Längsschnitt Haltungen
von Schacht I_R bis Schacht III_R
Station: 0+000,00 - 0+044,89
Mdh: 1:20
Mdl: 1:100

Projekt Berlin Treptow- Köpenick- Erschließung

Planung von Regenwasserbewirtschaftungsanlagen

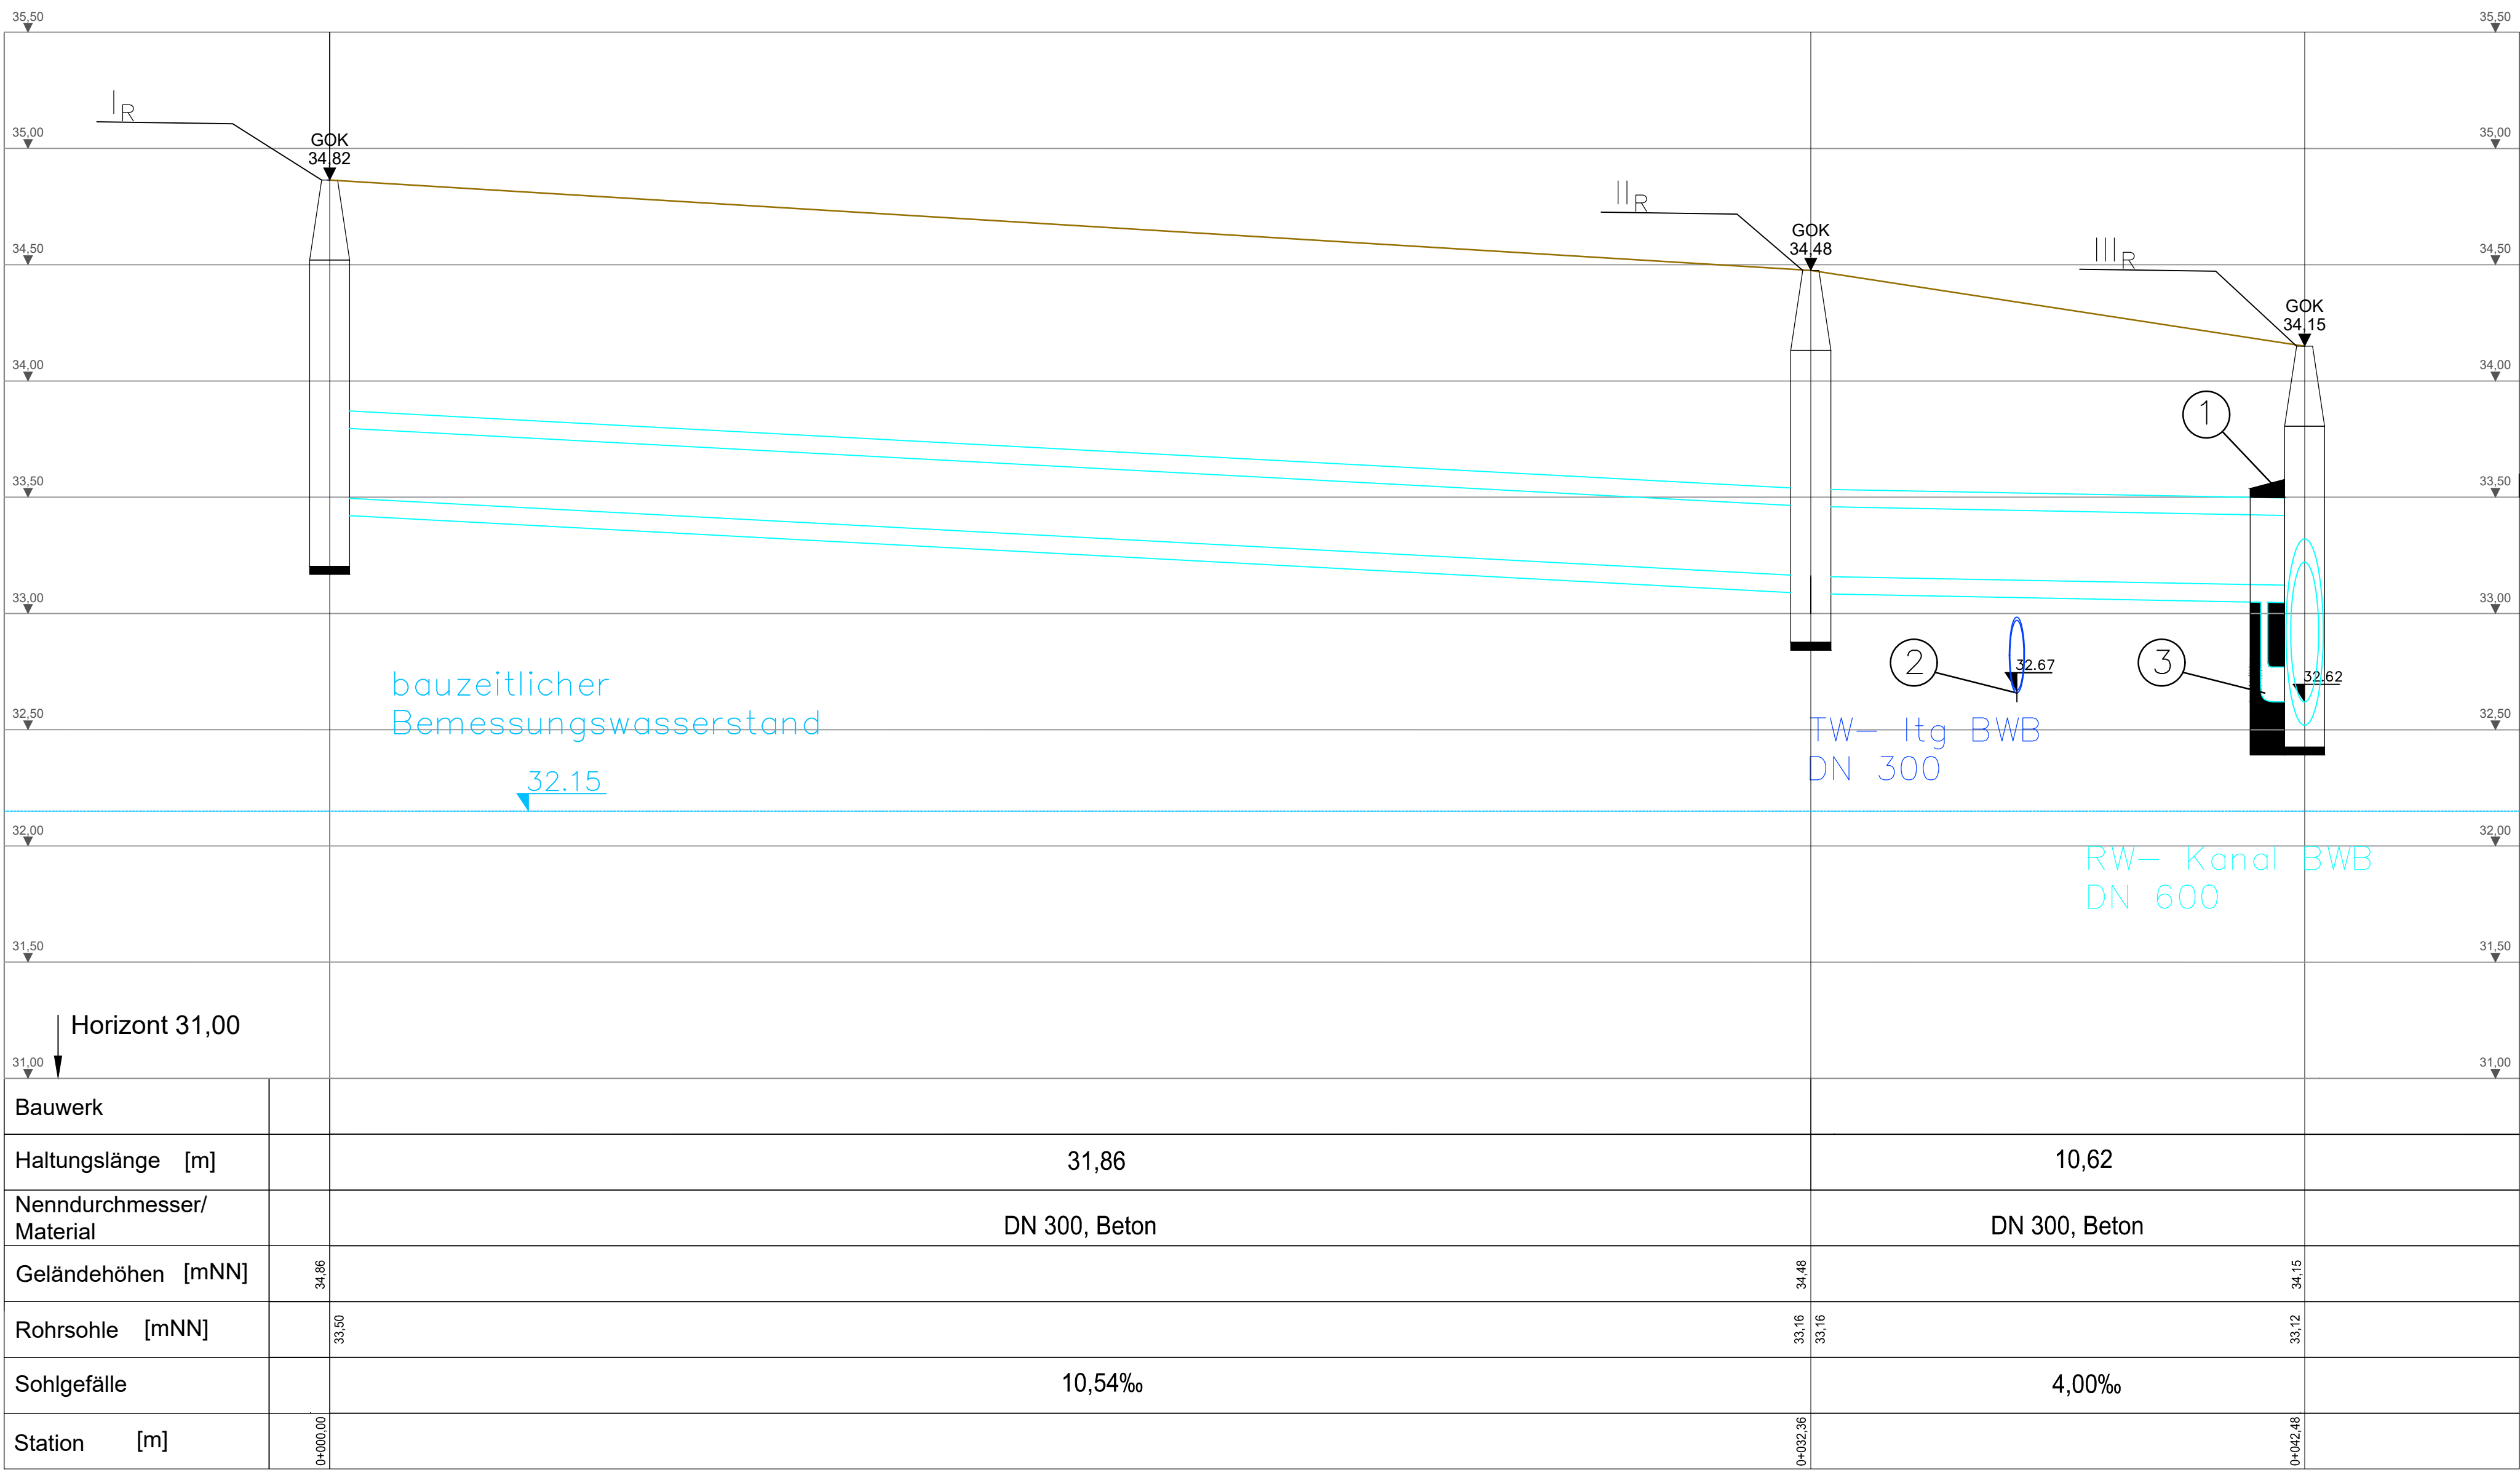
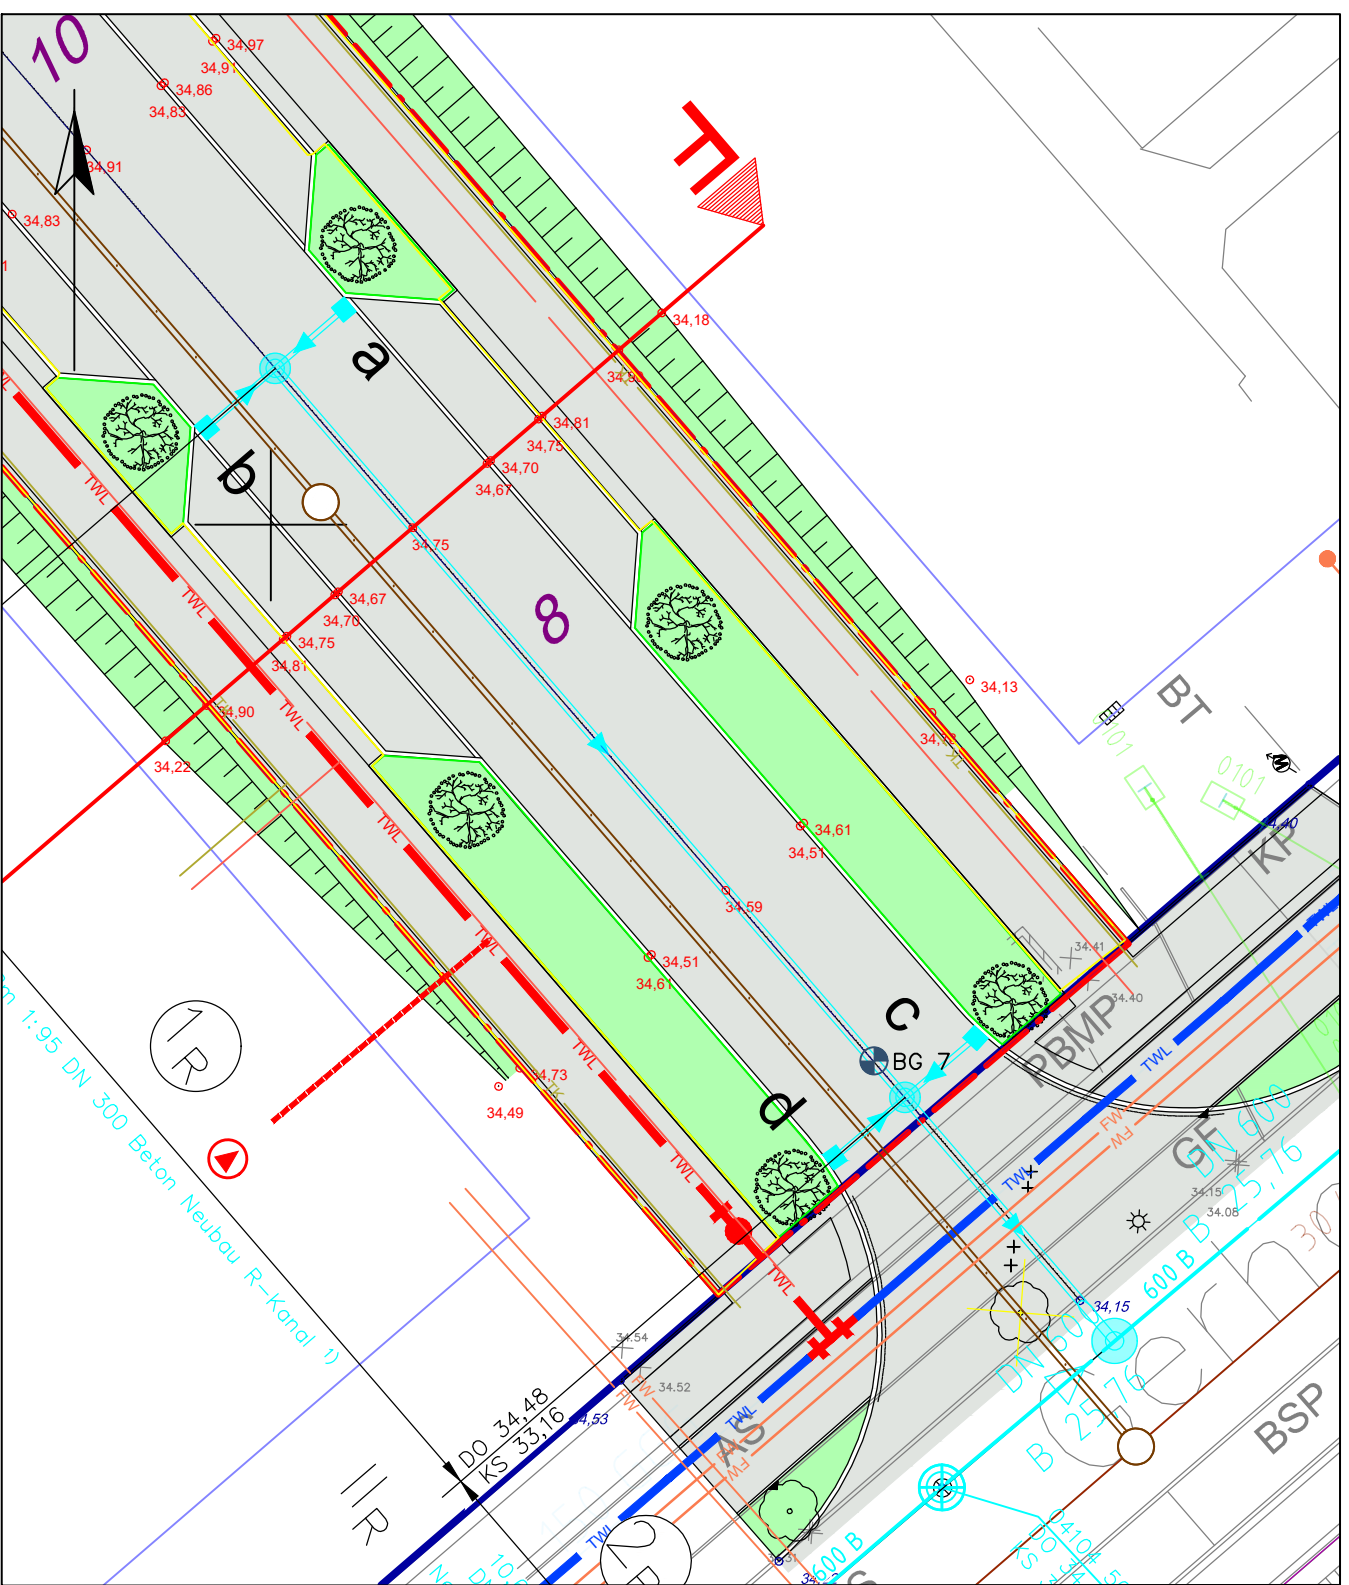
Zugestimmt

unter Beachtung der grün eingetragenen Änderungen
und unseres Schreibens vom
